Voldoende bufferruimte

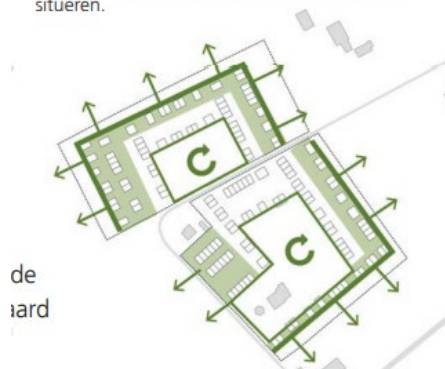
Ook hier wordt gerefereerd aan het feit dat de achtertuinen direct grenzen aan de watergang niet wenselijk is. Hoe haaks is dan de keuze waarbij de bebouwing direct tegen de watergang op wordt gezet.

Nu snap ik als burger ook wel dat er huizen dringend nodig zijn, en dat het gebied altijd al voorbestemd was voor woningen, maar nu wordt de bebouwing direct in de achtertuin neergezet. En van alle plannen die op tafel lagen ligt er nu de enig voor waarbij er geen groene bufferzone is tussen onze tuinen en de andere bebouwing. Ik zou graag willen weten hoe u dat ziet als u een woning met dit beeldkwaliteitsplan in uw achterhoofd zou hebben gekocht. Hoe mooi zou het zijn als de bufferzone ook aan de andere zijde van de Vlowijkerwetering zou worden doorgetrokken zodat er een groene ring om elk te bebouwen deel zou komen. Dit zou tevens de mogelijkheid bieden om een rondje hard te kunnen lopen of te wandelen door het park. In onderstaande tekening heb ik de bufferzone bij de vlowijkerwetering ingetekend en het plaatje daarna laat de rondwandeling zien.

Vloijkerwetering achterin de wijk, er staat weinig water.

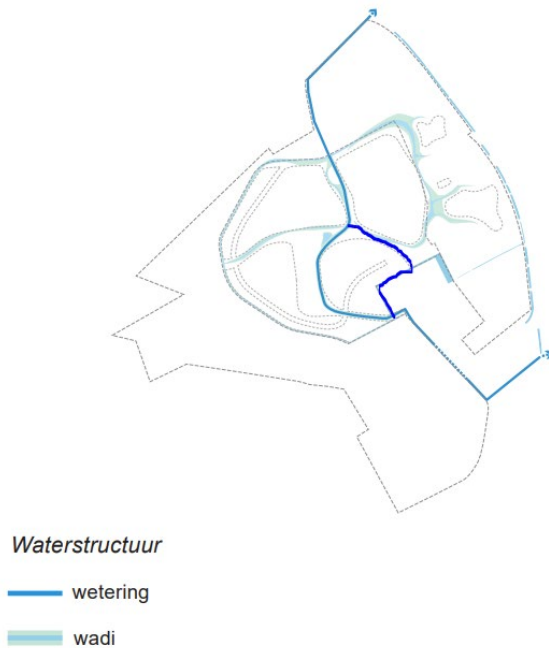
Nu is de Vlowijkerwetering een goede watgang waar stroming in zit en waar eenden in zwemmen en heel veel vis. Dit komt in mijn optiek door de directe aanloop van het water. Achter in onze wijk is het doodlopende gedeelte van de Vlowijkerwetering (ik weet niet of je het zo mag noemen), daar staat maar weinig water en staat het water met name stil, met alle gevolgen van dien in de zomer. (dit wordt in het rapport ook onderkent: "Open water is alleen wenselijk als het water ook circuleert, om zo een goede waterkwaliteit te waarborgen.") Met omlegging van de Vlowijkerwetering gaat dan in mijn optiek echt niet beter worden.

Vloijkerwetering direct achter onze woning, een duidelijk verschil.

Ik vind het ook erg jammer dat er dan zo maar een besluit komt om deze om te leggen. (terwijl het programma van eisen uitgaat van behoud van de Vloijkerwetering.)

Waarom wordt de Vloijkerwetering niet gesplitst (of afgetakt) waardoor er een aaneengesloten ring van water komt? Het liefst zou ik uiteraard zien dat hij zijn originele stroom behoudt zodat hij ook de uitstraling behoudt, en de stroming en diepte die hij nu heeft en niet zoals deze achterin de wijk is.
